# 泊発電所 3号炉 耐津波設計方針について (防波堤の取水口到達可能性について及び指摘事項回答)

令和5年6月19日  
北海道電力株式会社

### 3. 審査会合指摘事項に対する回答（指摘事項 221206-06）（1 / 5）

南防波堤基部 断面図

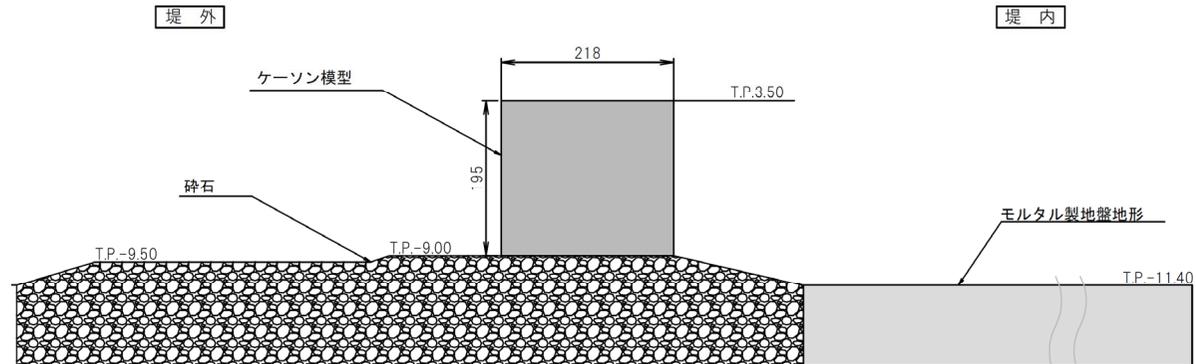
防波堤の取水口到達の可能性評価に係る水理模型実験について、地震に伴う不等沈下、津波の越流による洗掘等によって防波堤が滑動又は転倒しやすくなるような地震及び津波による損傷状態を整理した上で、実験条件を説明すること。

- 防波堤が3号炉取水口に到達し閉塞しないことを確認するため、水理模型実験では、防波堤の移動量がより大きくなるよう実験条件を設定する。
- 地震に伴う不等沈下又は津波の越流による洗掘が生じると、防波堤は滑動又は転倒しやすくなるものの、防波堤の堤内側にある岩盤の高まりに対して防波堤の位置が低くなることで、防波堤の移動量は抑制されることから、実験条件には反映しない。
- 対象とする防波堤は3号炉取水口に最も近い南防波堤基部とする。
